MHN 2006-10-31 p 16

Förslag till översiktplan för Nationalstadsparken – stockholmsdelen

Remiss från stadsbyggnadsnämnden Dnr 1998-00183-51

Scenerier för den ekologiska infrastrukturens utveckling. Bild hämtad från rapporten *Stockholms ekologiska infrastruktur, underlag för fortsatt översiktsplanering Stockholm 2030. Arbetsrapport 2030:6. Stadsbyggnadskontoret 2004.*

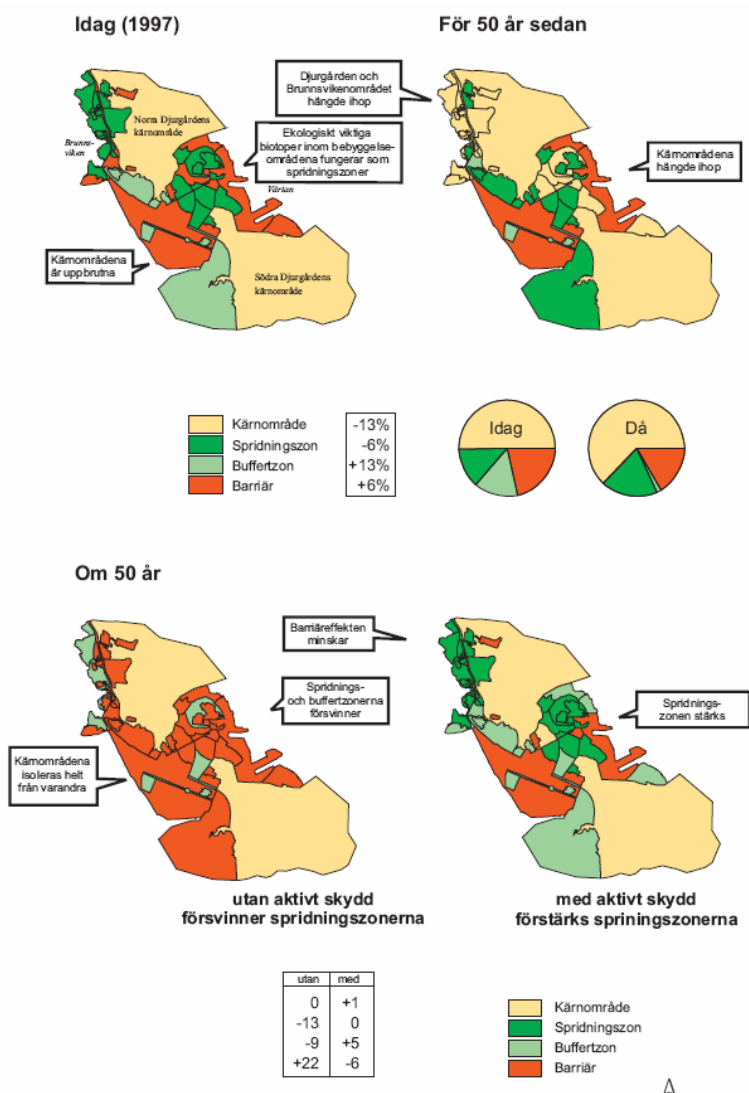
I Vetenskapsstaden har en större ansträngning gjorts för att ge vägledning hur natur- och rekreationsintressena ska hanteras. Detta är av stort värde för kontakten med kärnområdena inom parken såväl som västerut. I andra zoner är vägledningen mer otydlig. Exempelvis står som vägledning för Gärdessstaden ”Naturvårdens intressen behöver avvägas mot områdets

betydelse som bostadsmiljö”. En avvägning till fördel för t ex parkering eller annan ny bebyggelse skulle riskera att få allvarliga konsekvenser för spridningsvägen, och vara ett steg på vägen mot det ’värsta’ scenariot om den ekologiska infrastrukturens utveckling som beskrivs i förslaget. I scenariot isoleras kärnområdena helt ifrån varandra då spridnings- och buffertzoner försvinner.

Ett förtydligande inom dessa zoner vad gäller inriktning på markanvändning och vägledning behövs. Risk finns annars att det även i framtiden är oklart vilka naturelement och strukturer som bör skyddas och vilka som är möjliga att göra ingrepp på. Sådana naturelement bör skyddas i detaljplan enligt den modell som Stadsbyggnadskontoret presenterat i rapporten ”Planera med miljömål - fallstudie Stockholm biologisk mångfald i fysisk planering.” Där provas till exempel att träd ska inventeras och skyddas i plan och marklovplikt införs. Befintliga planer kan ändras eller göras om för att skydda natur- och

Roslagsvägen utgör en kraftig barriär.

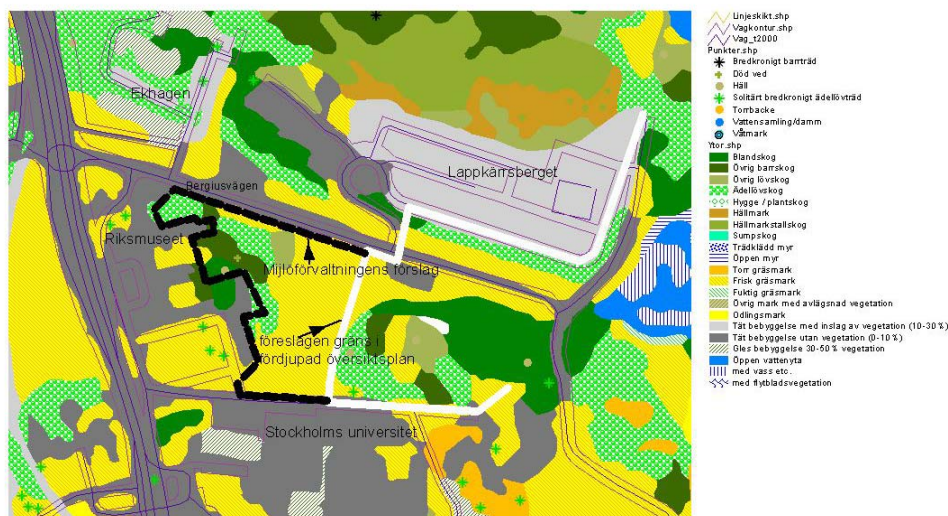
I väntan på en eventuell tunnellsättning för Roslagsvägen behöver andra åtgärder möjliggöras. T ex gröna förbindelsestråk genom överdäckningar av kortare sträckor t ex vid Ålkistan (se foto ovan). Fler möjligheter behöver studeras och jämföras med en Roslagstunnel för att finna bästa lösning där investeringen står i proportion till nyttan. Bullerskyddande åtgärder kan behöva göras, särskilt vid Ekhagen där bostäderna är kraftigt bullerstörda.
